Oggetto [ID: 7940] Comuni di Manoppello (PE), Rosciano (PE), Alanno (PE) e Scafa (PE). Procedura di V.I.A./PNRR, ai sensi degli art. 23, 24 e 25 del decreto legislativo 152/2006 e ss.mm.ii. Progetto di fattibilità tecnico-economica della velocizzazione linea ferroviaria Roma Pescara. Lotto 2: raddoppio tratta Manoppello-Scafa con Piano di utilizzo delle terre e rocce da scavo ai sensi dell'art. 9 del D.P.R. 120/2017. Proponente: RFI SpA

Parere tecnico istruttorio della Soprintendenza Speciale per il Piano Nazionale di Ripresa e Resilienza

Fig. 4. VI21, soluzione modificata con impalcati a sezione mista a via superiore

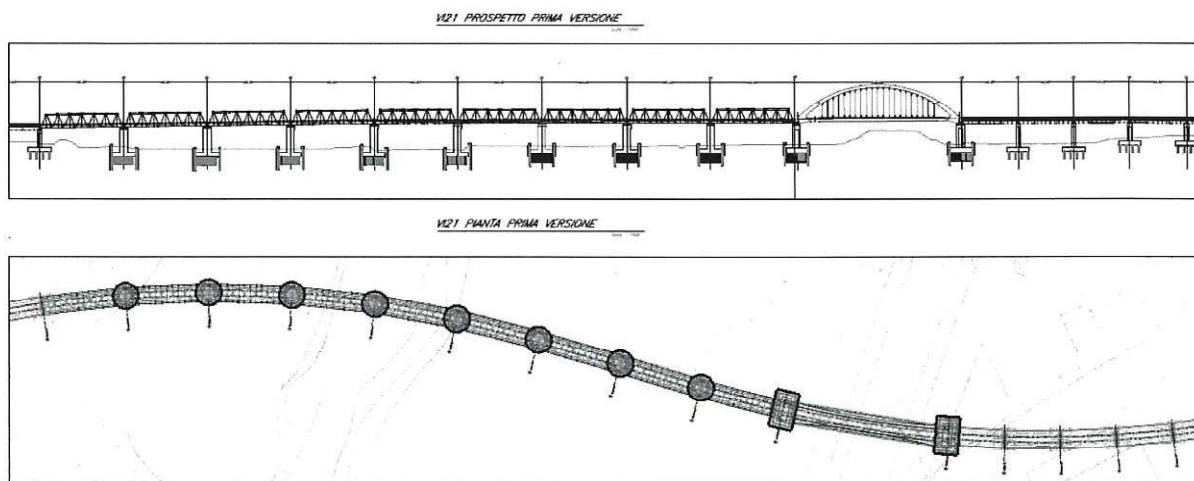
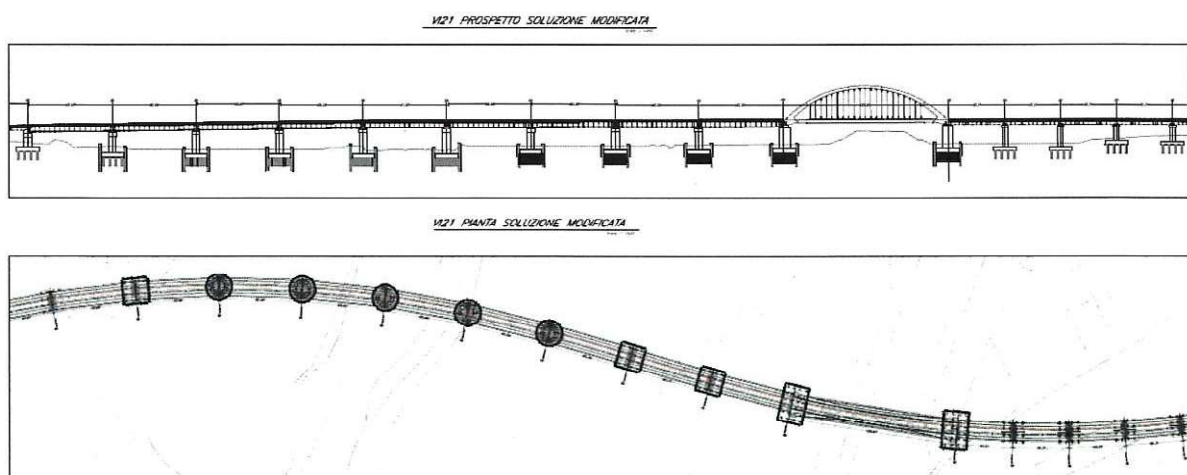
1. Sviluppo di opportune modifiche e ottimizzazioni progettuali per la nuova viabilità VI21 di attraversamento del Fiume Pescara e dell'Autostrada A25 tali da superare le criticità sopra rappresentate e rendere l'intervento compatibile con il sistema delle tutele e le disposizioni del piano paesistico regionale. In particolare dovrà essere garantita la conservazione dell'ambito interessato e delle specifiche componenti agrarie e arboree, con un minore impatto visivo, una minore frammentazione del contesto e un limitato consumo di suolo.

- il **VI21 è il viadotto ferroviario** che consente il superamento del fiume Pescara e dell'autostrada A25, a doppio binario, costituito da 29 campate, di lunghezza complessiva pari a 1420m, con impalcati in acciaio e fondazioni di tipo profondo. Le modifiche apportate sono la sostituzione delle travi reticolari da 60 ml con impalcati a sezione mista a via superiore della medesima luce; la correzione della geometria delle pile prevedendo pile con forma semiellittica con pulvini della medesima forma; l'inserimento di una veletta di finitura degli impalcati a via superiore (cfr. elaborato IA9700R09V12100901 A – VI21 Confronto vecchia e nuova soluzione - Planimetria e prospetti longitudinali / elaborato IA9700R09V12100902 A – VI21 Confronto vecchia e nuova soluzione – Particolari e viste prospettiche). Di seguito la soluzione iniziale (Fig. 3) e modificata (Figg. 4, 5).

- 1 Per il viadotto ferroviario VI21, preso atto dei miglioramenti tipologici costruttivi della soluzione modificata presenta nell'ambito della VIA (soluzione con impalcati a sezione mista e ponte ad arco), gli ulteriori sviluppi progettuali in fase di progettazione esecutiva dovranno considerare tutte le indicazioni già condivise tra RFI e la Soprintendenza ABAP, in particolare con riferimento alle modifiche del ponte ad arco e delle forme e finiture delle pile e degli impalcati. Inoltre, nella fase di progettazione esecutiva, gli ulteriori affinamenti progettuali dovranno essere concordati con la medesima Soprintendenza ABAP al fine di garantire l'integrazione dell'opera nel paesaggio interessato. Al riguardo, considerata la rilevanza materica e fisica della nuova infrastruttura, si dovranno prevedere soluzioni tali da massimizzare la rastremazione dei suoi elementi (strutturali e complementari) anche con opportuni accorgimenti ottici e attraverso una ricerca progettuale specifica, al fine di raggiungere un'elevata qualità architettonica. L'efficacia di tali soluzioni dovrà essere verificata sia nei rapporti visuali dell'ambito fluviale, sia anche dai principali punti di vista di altura limitrofi da cui l'infrastruttura risulta visibile. Dovranno inoltre essere studiate specifiche opere di mitigazione e compensazione ambientale e paesaggistica da concordare con la Soprintendenza territoriale ABAP.

Fig.7. VI23, soluzione modificata simile a quella adottata nella soluzione modificata del VI21

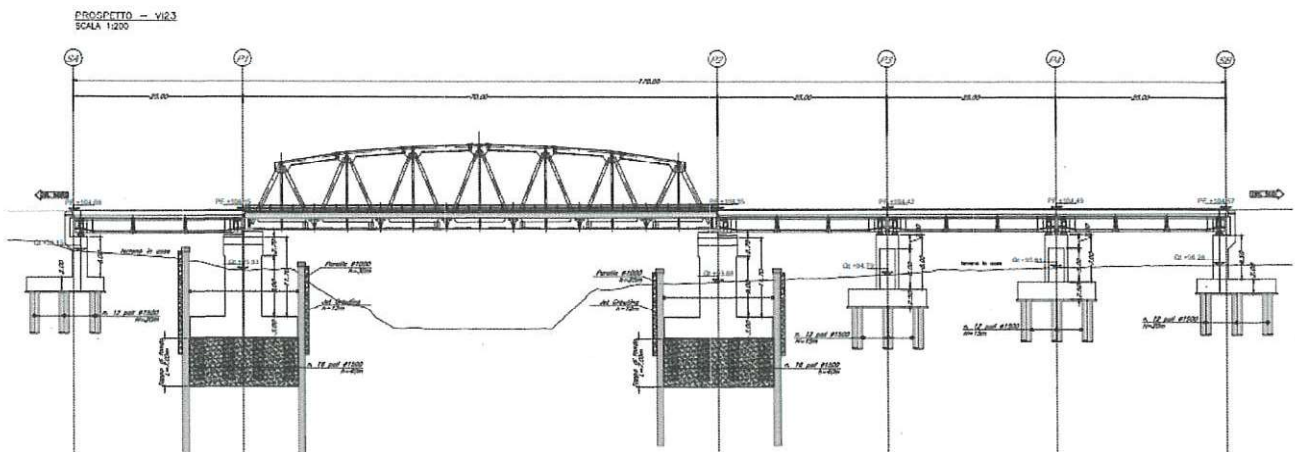
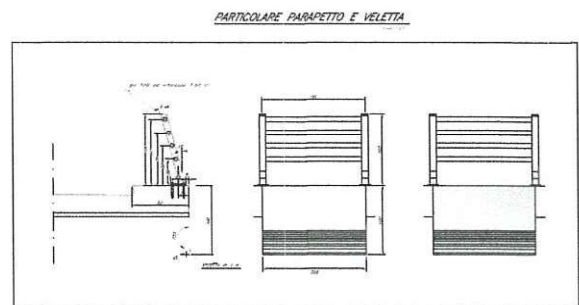
2. Sviluppo di opportune modifiche e ottimizzazioni progettuali per l'intervento VI23, approfondendo anche gli aspetti di qualità progettuale e considerando specifici criteri di inserimento paesaggistico al fine di determinare un minore impatto paesaggistico e un migliore inserimento dell'opera nel paesaggio.

- il VI23 è il viadotto ferroviario sul fiume Pescara, a doppio binario, costituito da 5 campate, di lunghezza complessiva pari a 170m, con impalcati in c.a.p. e impalcato a travata reticolare da 70m in acciaio per la campata principale, con fondazioni di tipo profondo. Le modifiche apportate sono il cambiamento della geometria delle pile prevedendo pile con forma semiellittica con pulvini della medesima forma; l'inserimento di una veletta di finitura degli impalcati a via superiore (i dettagli delle modifiche previste sono contenute nell'elaborato IA9700R09V12100902 A relativo al VI21 sopra citato). Di seguito la soluzione iniziale (Fig.6) e modificata (Fig.7).

- **VI23** - <<La nuova proposta progettuale presentata, relativamente al viadotto ferroviario VI23, come sopra riportato, prevede la modifica della geometria delle pile e l'inserimento di una veletta di finitura degli impalcati, escludendo la sostituzione della travata reticolare con impalcati a sezione mista, per motivi tecnici. Rispetto al viadotto ferroviario VI21 precedentemente analizzato, dunque, tale infrastruttura presenta, il rilevante impatto visivo della trave reticolare. Anche in questo caso, se per motivi tecnici non sarà possibile mitigare l'impatto visivo del ponte sul fiume Pescara, lo stesso dovrà essere oggetto di una specifica ricerca progettuale al fine di raggiungere un'elevata qualità architettonica e di caratterizzarlo come un landmark del territorio e nuovo punto di attrazione visiva.

- 3 Per il viadotto ferroviario VI23 sul fiume Pescara, preso atto dei miglioramenti tipologici costruttivi della soluzione modificata presenta nell'ambito della VIA (sostituzione della geometria delle pile e l'inserimento di una veletta di finitura degli impalcati), gli ulteriori sviluppi progettuali in fase di progettazione esecutiva dovranno prevedere opportuni dettagli costruttivi con forme, finiture e materiali da concordare con la Soprintendenza ABAP al fine di garantire l'integrazione dell'opera nel paesaggio interessato, e dovrà essere considerata anche l'introduzione di specifiche opere di mitigazione e compensazione ambientale e paesaggistica.

Fig.9. Soluzione iniziale in scatolare continuo (in alto) e soluzione modificata con l'utilizzo di pilastri (in basso).

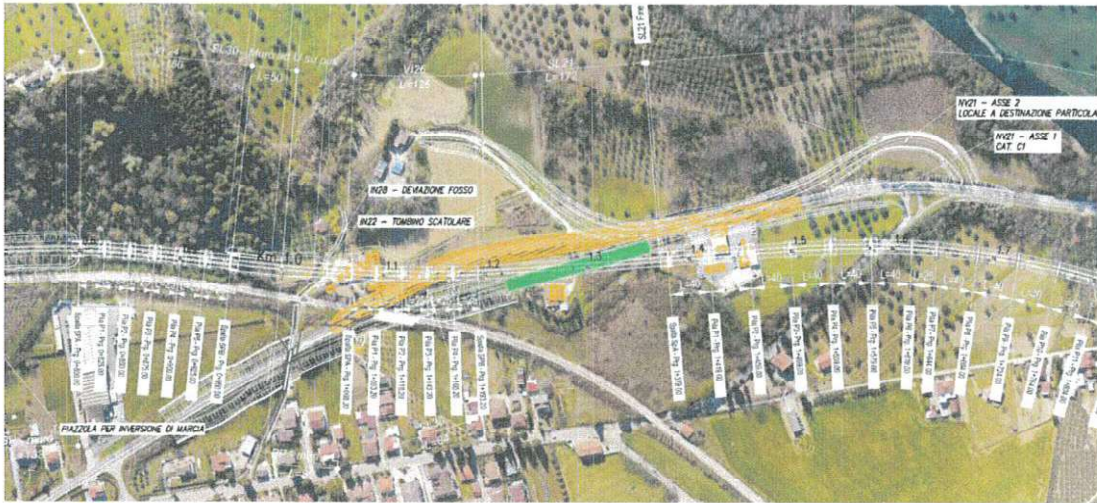
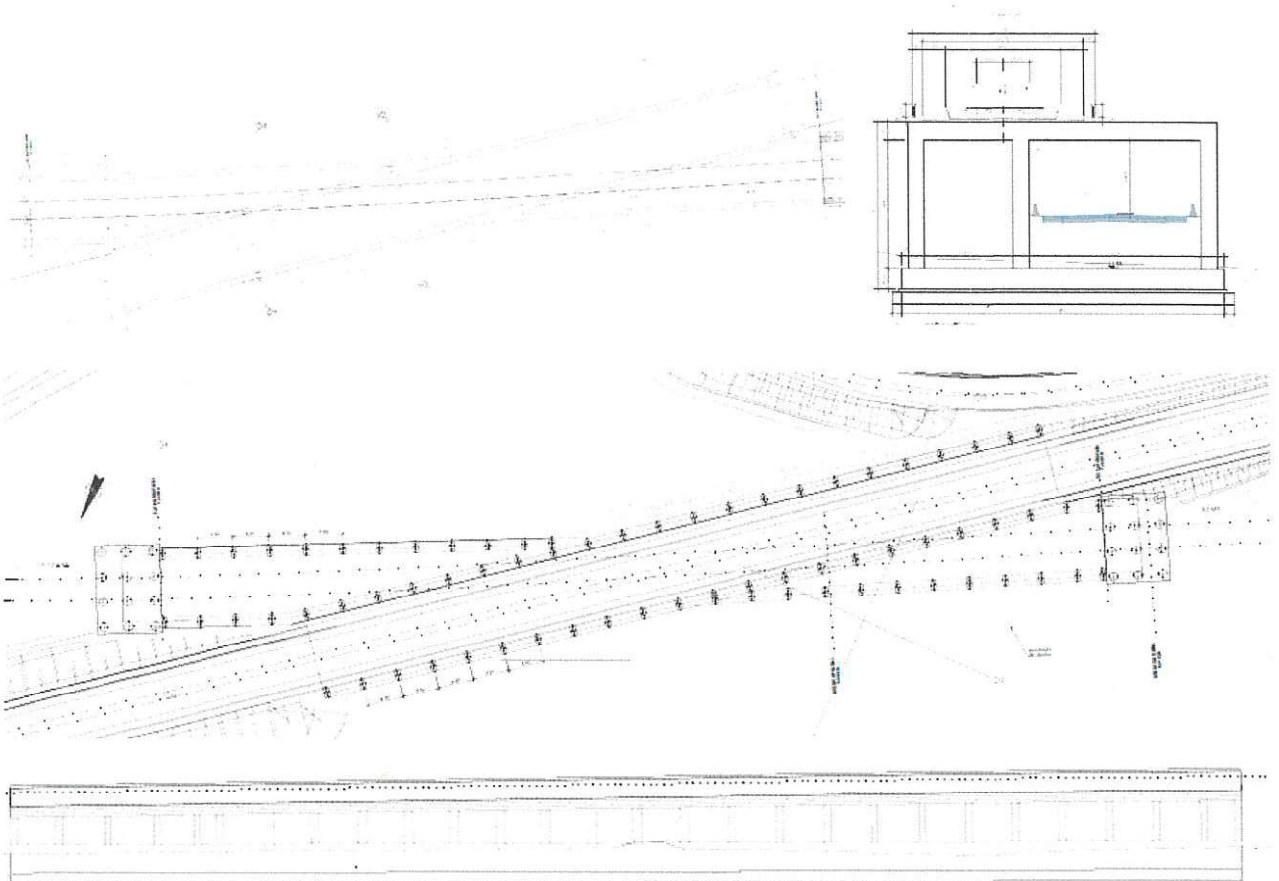
sono la sostituzione delle pareti verticali continue con pilastri tondeggianti il cui interesse è funzione della geometria dell'opera e dei carichi strutturali in gioco. Inoltre, per la parte alta della struttura (zona soletta) viene riproposto il medesimo tema della "veletta" introdotta per l'adiacente viadotto VI21, al fine di garantire continuità visiva all'opera (cfr. elaborato IAAK00R29BZSL2100901A – Sottopassi e sottovia stradali). Di seguito la localizzazione dell'intervento (Fig.8) e le soluzioni a confronto (Fig.9).

- 2 Per la struttura a farfalla SL21, preso atto dei miglioramenti tipologici costruttivi della soluzione modificata presenta nell'ambito della VIA (soluzione con struttura a pilastri in sostituzione delle pareti verticali continue), gli ulteriori sviluppi progettuali in fase di progettazione esecutiva dovranno considerare tutte le indicazioni già condivise tra RFI e la Soprintendenza ABAP, in particolare con riferimento alle forme e finiture dei pilastri e dell'impalcato superiore. Inoltre, considerato che tale struttura si colloca parzialmente ai piedi dell'area di collina paesaggisticamente tutelata con D.M. 21/06/1985 (Complesso di S. Maria d'Arabona) e segnalata dal Piano Regionale Paesistico - PRP come specifico oggetto di tutela, nella fase di progettazione esecutiva, gli ulteriori affinamenti progettuali dovranno essere concordati con la medesima Soprintendenza ABAP al fine di garantire l'integrazione dell'opera nel paesaggio interessato. Restano inoltre ferme le disposizioni del PRP e l'espletamento delle eventuali procedure in esso previste, per le quali si richiama anche la competenza regionale.

Fig.10. Fotoinserimenti con le ulteriori modifiche progettuali apportate all'intervento VI21 e differenti soluzioni cromatiche

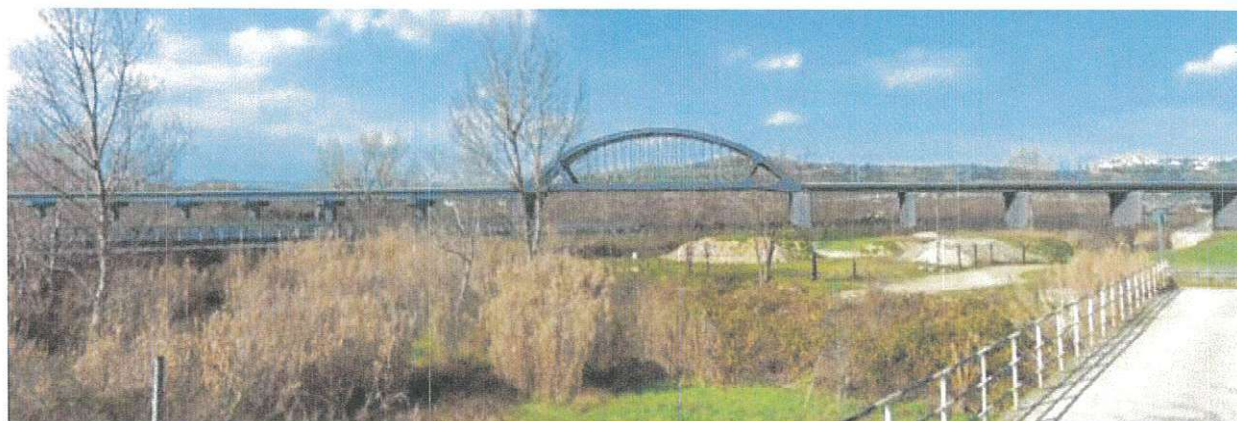
- per il viadotto VI21 sono state modificate le pile ed è stata modificata la veletta, e che inoltre per il ponte ad "Arco" è stato variato il numero dei pendini, l'inclinazione rispetto al piano verticale degli archi dell'impalcato principale e la geometria del nodo di attacco dell'arco stesso, e inoltre sono state proposte differenti soluzioni cromatiche (*Fig. 10*);
- per la struttura a farfalla SL21 sono stati studiati pilastri tondeggianti e modificato l'impalcato superiore, arrotondandone i profili, e indicate alcune possibili colorazioni (*Fig. 11*);
